Centrale fotovoltaica a terra da circa 50 MW in reg. Cuguragiu, presso SP 56 – Sassari (SS)
Procedura di VIA - Chiarimenti del proponente alla richiesta MIC, ai sensi dell'art. 24. c.3 del DIs 152/06

Procedura di VIA: codice ID_7792

OGGETTO: CHIARIMENTI E INTEGRAZIONI RICHIESTI DAL MIC CON NOTA SS-PNRR 2114-P del 02/08/22

Di seguito l'estratto della Tav.6.3.2.4 del PUC di Sassari (agg. pubblicato su BURAS n.33 del 25/07/2019), che evidenzia il perimetro del vincolo (N.90064007) e la fascia di Tutela condizionata.

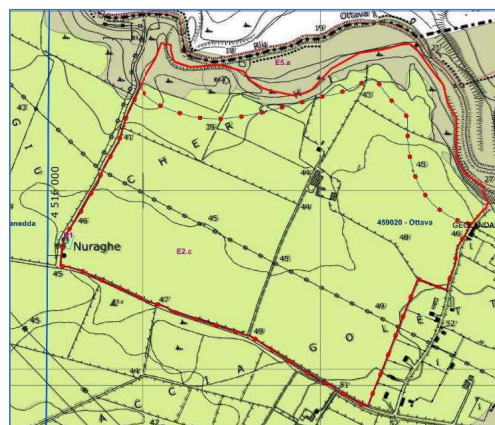
In fase di progetto, probabilmente perché in possesso di una cartografia non aggiornata del PUC di Sassari, **era stata assunta come "vincolo cogente" la sola area H1 perimetrata dal vincolo riscontrabile dalla tavola a lato (file SS01Ss01_VA_SIA4_00)**, estratta da un aggiornamento antecedente del PUC; oltre a tale area vincolata era stato imposto un buffer di tutela, con raggio di 40 m, che racchiudeva ampiamente l'area vincolata (zona H1).

Preso atto del vincolo, delle prescrizioni di cui all'art. 49 del PPR, dello stato dei luoghi **ed in ossequio al requisito primario di non installare i moduli in aree tutelate per legge**, il progetto ha previsto l'insediamento del campo FV **al di fuori di una fascia di rispetto dai resti del nuraghe, considerando un buffer di 40 m; salvaguardando così un area di circa 1940 mq all'interno delle aree disponibili all'insediamento dei campi FV.**

A lato l'esito stratigrafico di N.2 sondaggi indicativi delle qualità geotecniche del suolo

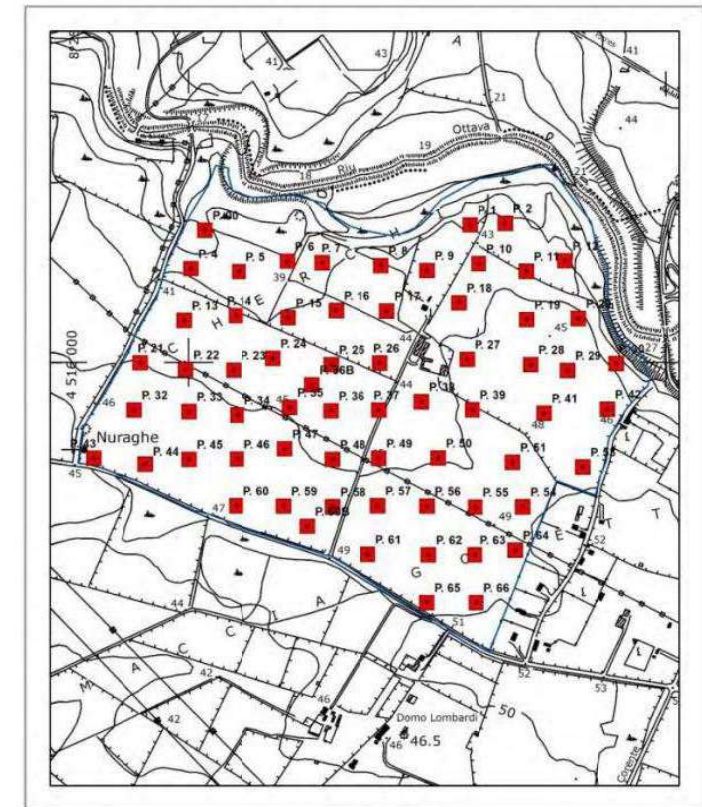
Come si evince dalle analisi riportate nello specifico documento A3-SIA, i terreni si caratterizzano per presenza di roccia a circa 50 cm di profondità, e di fatto impediscono la realizzazione della soluzione tipologica "standard" necessaria per un utilizzo agrovoltaioco del fondo.

Si è pertanto optato per l'installazione di una struttura "bassa", convenzionale, di basso impatto visivo, con un solo modulo in rotazione East-West.

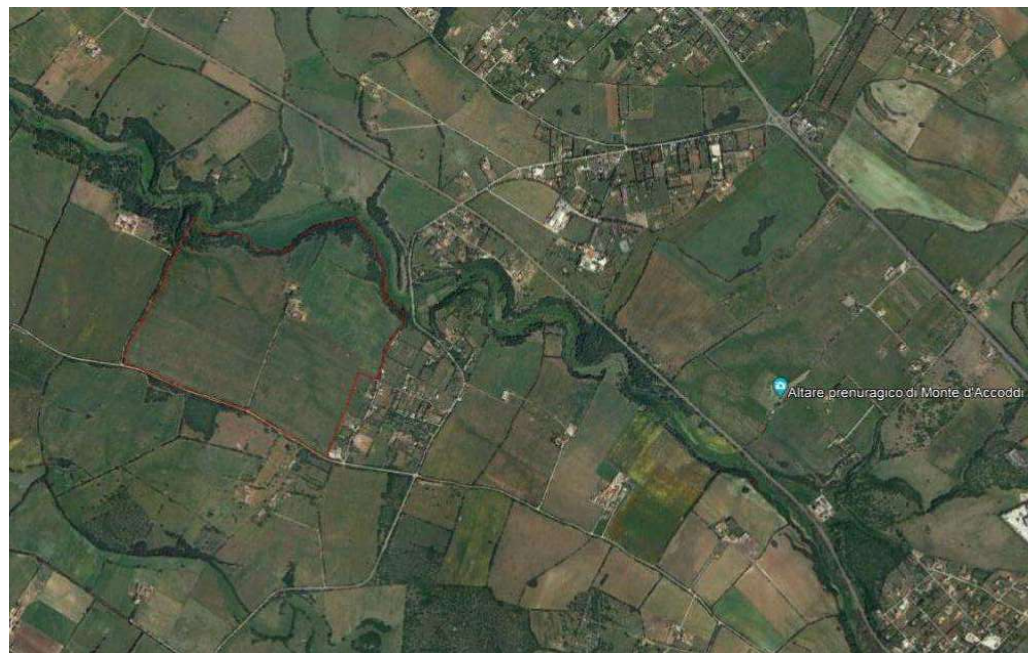
6. AREE GRAVATE DA USI CIVICI (punto 6 nota MIC).

In relazione alla specifica richiesta del MIC, sono stati condotti i dovuti accertamenti (sul sito web della RAS – aggiornamento 23/11/20) **che hanno permesso di escludere, sia per le aree di centrale che per quelle interessate dal percorso dell'elettrodotto di connessione, gravami da Usi Civici.**

Carta della visibilità dalla sommità dell'altare di Monte d'Accoddi - Scala 1:10.000 e simulazione fotografica

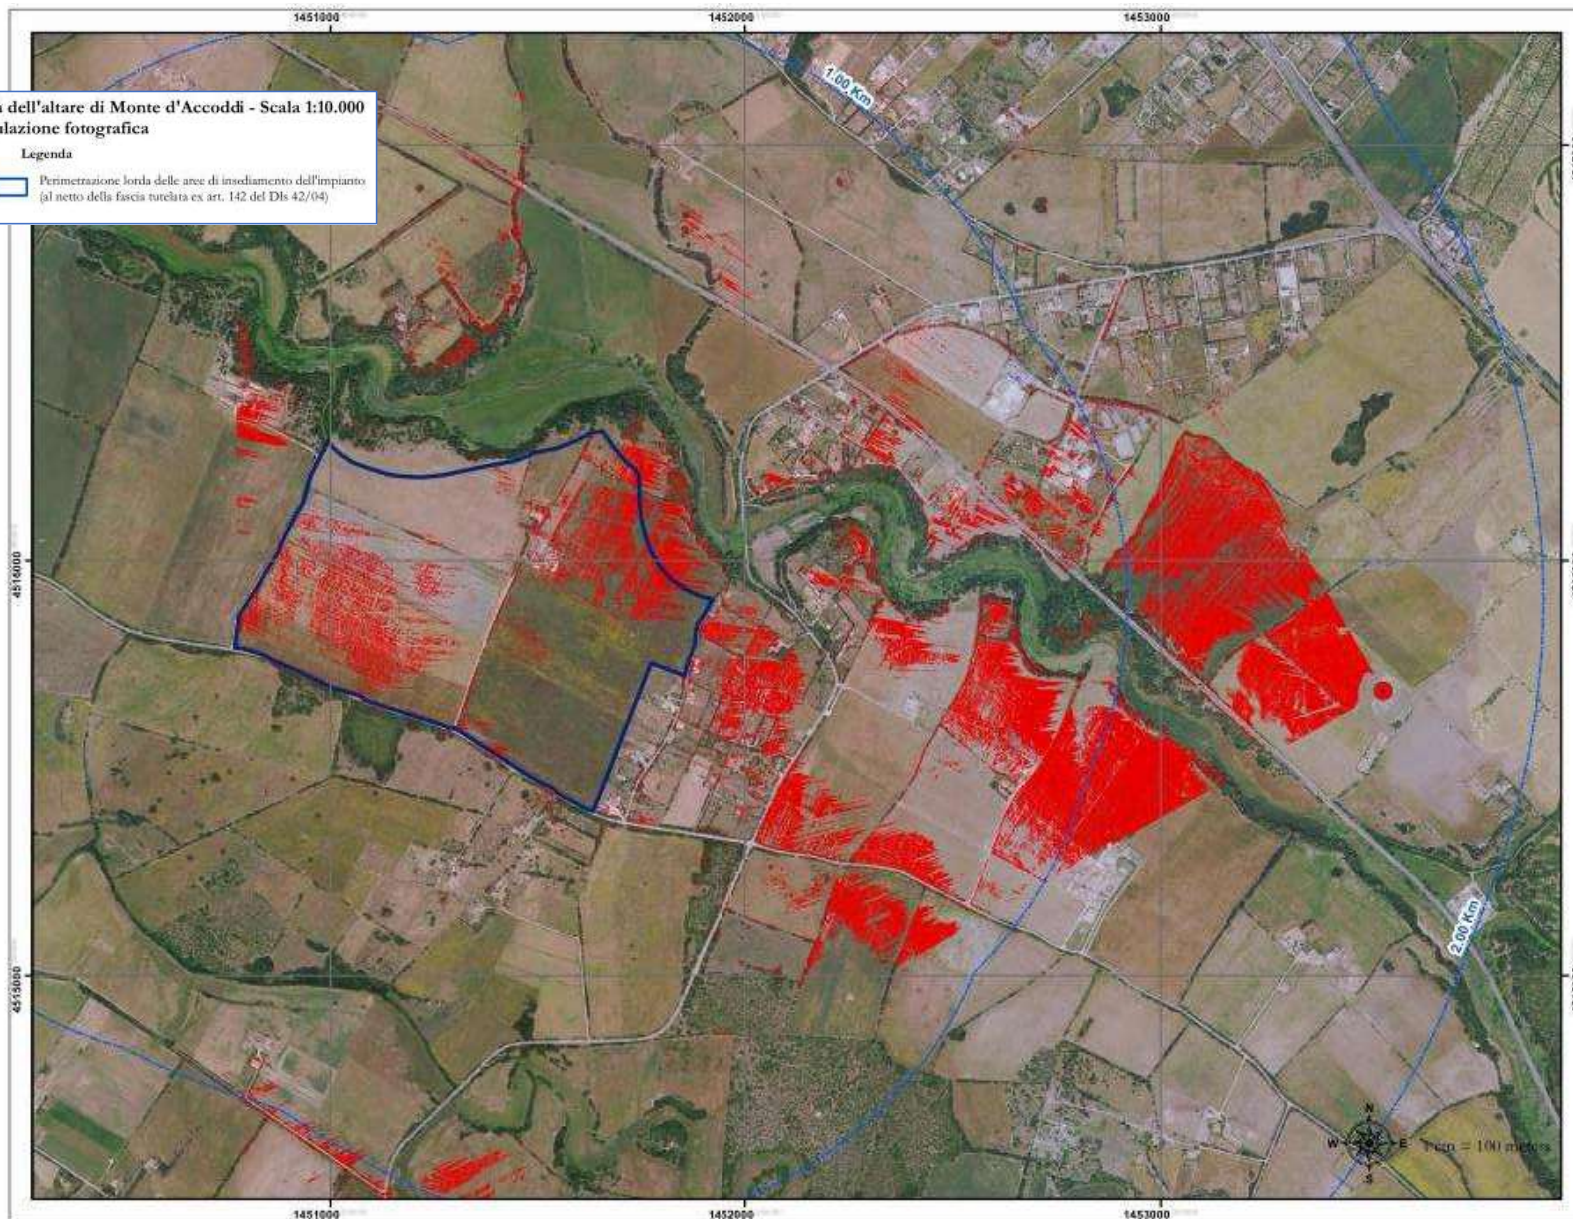
7. FOTOSIMULAZIONI DELLE OPERE DA E VERSO I BENI ARCHEOLOGICI presenti nell'ambito d'impianto, con particolare attenzione alle visuali godibili dalla sommità del Monte Accoddi (punto 7 nota MIC).

L'impianto risulta pertanto solo marginalmente visibile dalla sommità dell'altare.

A fronte della richiesta del MIC è stata effettuata l'analisi della visibilità della sommità dell'altare di Monte Accoddi e la foto-simulazione della visuale.
